Oggetto : [ID: 5610] Procedura di V.I.A. di competenza statale, ai sensi dell'art. 23, del D.Lgs. 152/2006 e ss.mm.ii. e Verifica Piano di Utilizzo Terre, ex D.P.R. 120/2017, art. 9 (art. 11 della l.r. 5/2010 e art.6 del r.r. 2/2020). Progetto Definitivo del raddoppio della tratta Piadena-Mantova, 1° fase funzionale del raddoppio della linea ferroviaria Codogno-Cremona-Mantova – Rif. SILVIA: VIA204-MA
Proponente: RFI S.p.A.

Parere e contributo istruttorio finale di competenza del Comune di Tornata a seguito del deposito integrazioni

oggetto: Raddoppio Codogno – Cremona – Mantova (CUP J84H17000930009)
Progetto definitivo della “1^ Fase funzionale – Raddoppio tratta Piadena – Mantova”
Convocazione Conferenza di Servizi indetta con Ordinanza n. 3/2021
Determinazioni di competenza nell’ambito della conferenza di servizi per l’approvazione del progetto definitivo.

QUADRO SINOTTICO DI SINTESI DELLE OSSERVAZIONI PRESENTATE

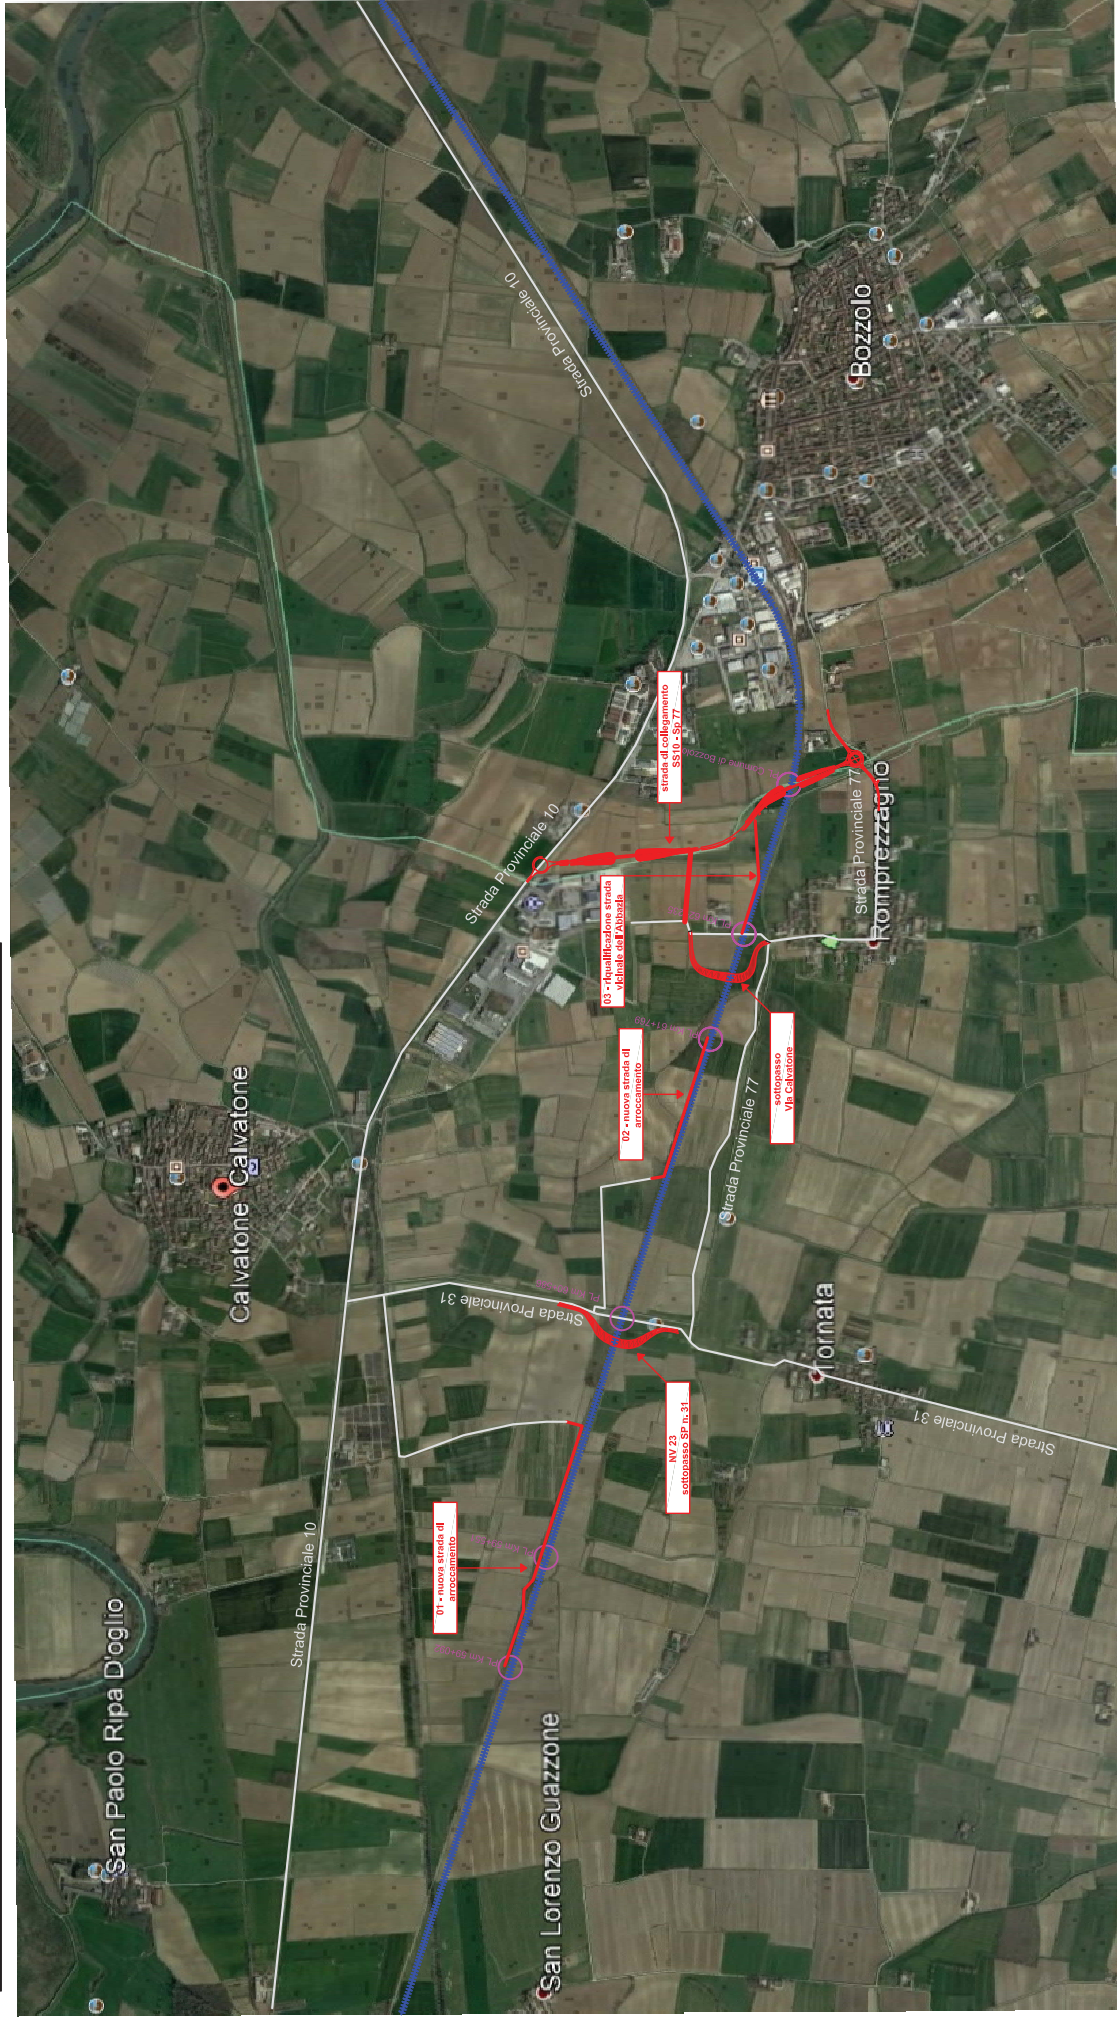
2. NV 23 – Sottopasso SP 31 "Calvatone-Tornata"

Si ribadisce il parere negativo alla soluzione iniziale proposta a seguito della prevista chiusura del passaggio a livello sulla Sp 31 "Calvatone-Tornata" al Km 60+586 e costituita da strada a "C", in quanto impattante dal punto di vista ambientale sul territorio ed interferente con i tracciati autostradali Ti-Bre e Cremona-Mantova.

Si concorda sulla proposta alternativa presentata per la realizzazione di sottopasso in corrispondenza del passaggio a livello da sopprimere al Km 60+586 sulla Strada Provinciale n. 31.

Tale sottopasso dovrà essere realizzato a norma del Codice della Strada con strada di tipo C ed altezza minima di 5 mt atto a garantire il transito a tutte le tipologie di mezzi (soprattutto quelli agricoli quali mietitrebbie ecc.) comprensivo di pista ciclopedonale in sede propria della larghezza utile di 2,50 mt. realizzata ad una quota superiore rispetto al piano stradale; per la realizzazione di tale opera si dovrà tenere conto anche della presenza in loco del sovrappasso ferroviario/stradale previsto dal progetto Ti-Bre e altri sottoservizi.

3. Sottopasso Via Calvatone

Si ribadisce la necessità di realizzare un sottopasso anche in corrispondenza del passaggio a livello da sopprimere al Km 62+235 su Via Calvatone, in frazione Romprezzagno di Tornata. Tale sottopasso dovrà essere realizzato a norma del Codice della Strada con strada di tipo C ed altezza minima di 5 mt atto a garantire il transito a tutte le tipologie di mezzi (soprattutto quelli agricoli quali mietitrebbie ecc.) comprensivo di pista ciclopedonale in sede propria della larghezza utile di 2,50 mt. realizzata ad una quota superiore rispetto al piano stradale.

4. Nuove strade di arroccamento

Al fine di garantire l'accesso a tutti i fondi agricoli che dovessero risultare interclusi o inaccessibili a causa dell'opera, dovranno essere realizzati i seguenti interventi:

- 01 realizzazione di strada di arroccamento: da realizzarsi in fregio al binario, in prosecuzione di strada bianca esistente, necessaria a seguito della chiusura dei PL al Km 59+092 e Km 59+551;
- 02 realizzazione di strada di arroccamento02: da realizzarsi in fregio al binario, in prosecuzione di strada bianca esistente, necessaria a seguito della chiusura del PL al Km 61+769;
- 03 riqualificazione Strada Vicinale della Abbazia, già presente, per collegamento abitazione Sig. Casilli, posta in aperta campagna, che rimarrebbe interclusa a seguito di chiusura di PL sito in Comune di Bozzolo;
